ACTA No.

PROYECTO: CONSTRUCCIÓN SEGUNDA ETAPA DEL PLAN MAESTRO DE ACUEDUCTO Y ALCANTARILLADO, CENTRO POBLADO DEL CORREGIMIENTO SAN JOSÉ – MUNICIPIO DE LA CEJA DEL TAMBO.

Ajustes Estudio Geotécnico - PMAA San José - La Ceja

Figura 7. Mapa de Vulnerabilidad total del municipio de La Cija.
Fuente: Adaptado del PBDT municipal.

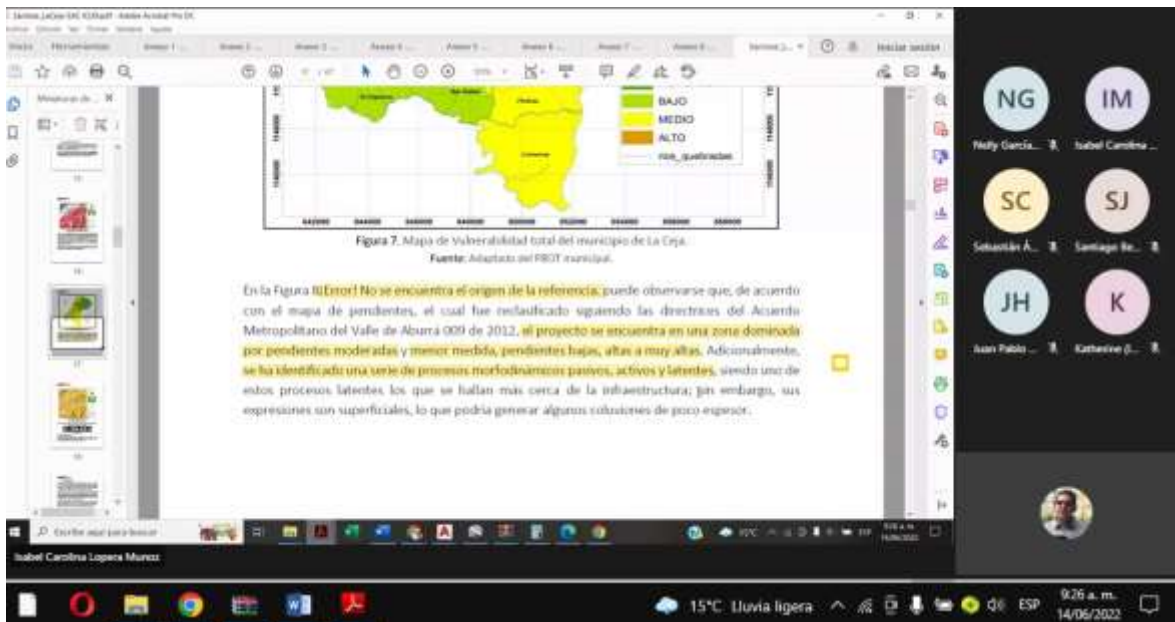
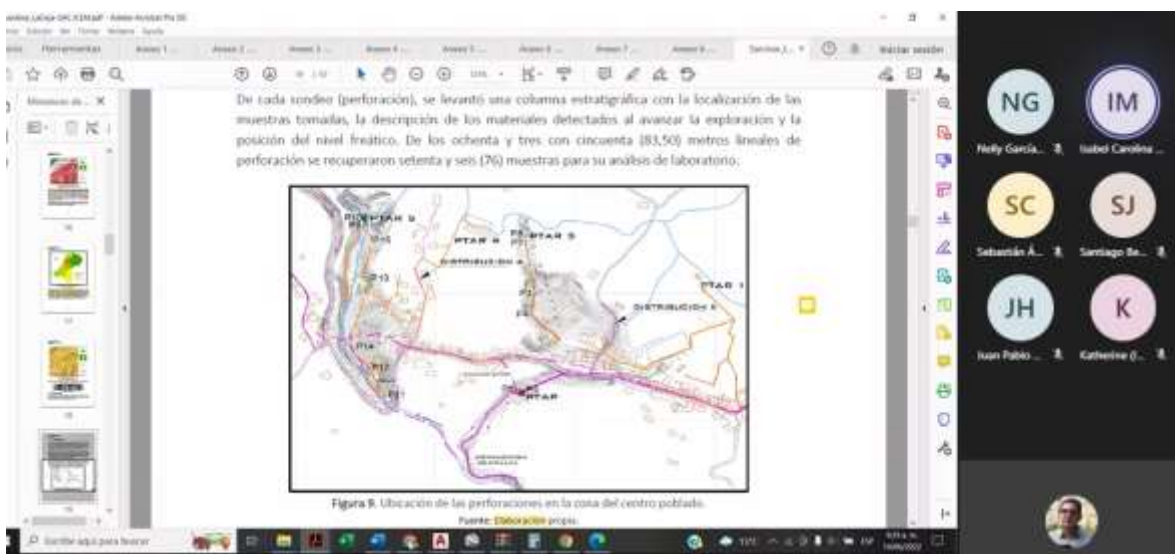
En la Figura 7. Mapa de Vulnerabilidad total del municipio de La Cija, puede observarse que, de acuerdo con el mapa de pendientes, el cual fue re-elaborado siguiendo las directrices del Acuerdo Metropolitano del Valle de Aburrá 009 de 2012, el proyecto se encuentra en una zona dominada por pendientes moderadas y menor medida, pendientes bajas, altas a muy altas. Adicionalmente, se ha identificado una serie de procesos morfodinámicos pasivos, activos y latentes, siendo uno de estos procesos latentes los que se hallan más cerca de la infraestructura; sin embargo, sus expresiones son superficiales, lo que podría generar algunos colapsoes de poco espesor.

En el informe se menciona que existen altas pendientes y se presenta el Mapa de pendientes que lo evidencia, lo que indica que existe una amenaza moderada y no es claro qué debe tenerse en cuenta para garantizar la funcionalidad de la infraestructura proyectada, en caso de que se requieran obras de estabilización y/o mitigación, estas deberían estar contempladas en el proyecto y presentar las recomendaciones geotécnicas a que haya lugar. El Ing. Sebastián se compromete en hacer la revisión y plantear las medidas que sean necesarias.

Figura 9. Ubicación de las perforaciones en la zona del centro poblado.
Fuente: Elaboración propia.

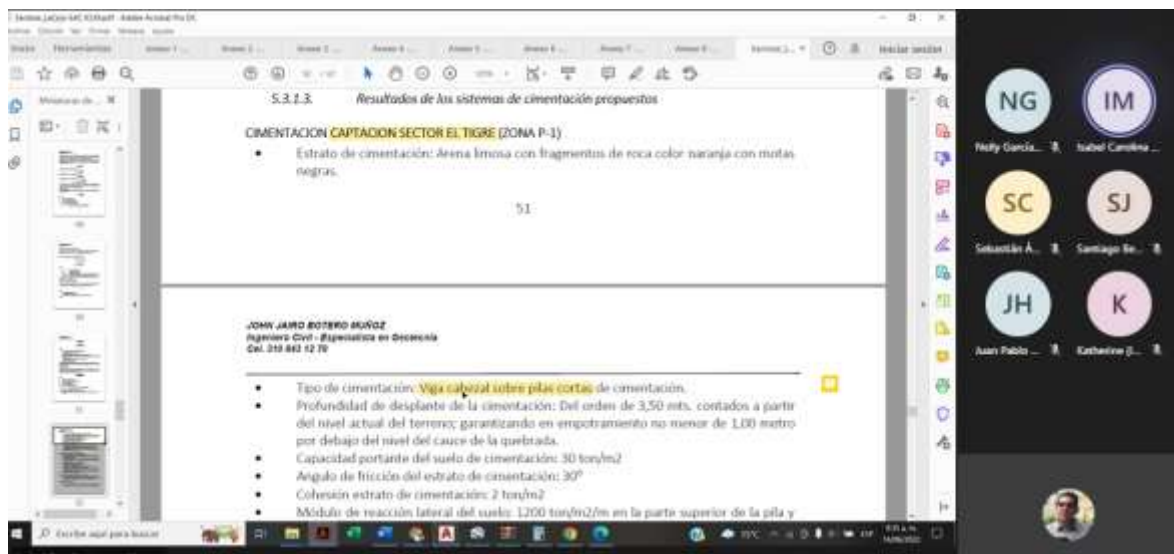
La Ing. Isabel manifiesta que se identifican exploraciones de suelo en las obras puntuales, sin embargo, no se evidencia en la información recibida las exploraciones a lo largo de los trazados de las redes y colectores. El Ing. Sebastián, manifiesta que se realizó un recorrido por el trazado donde se evidenció qué tanto varía el tipo de suelo a lo largo del mismo, pero no se realizó ningún sondeo en el trazado de la aducción, las líneas de distribución de agua potable y tampoco de los colectores. La Ing. Isabel, solicita se revise el Título G, del Manual de Buenas Prácticas del RAS y se de cumplimiento a la Resolución 330 de 2017 donde se estipula que se deben caracterizar geotécnicamente las zonas a intervenir con el proyecto y que, debido a las grandes longitudes de las líneas de aducción, distribución y colectores, no se está cumpliendo la normativa.
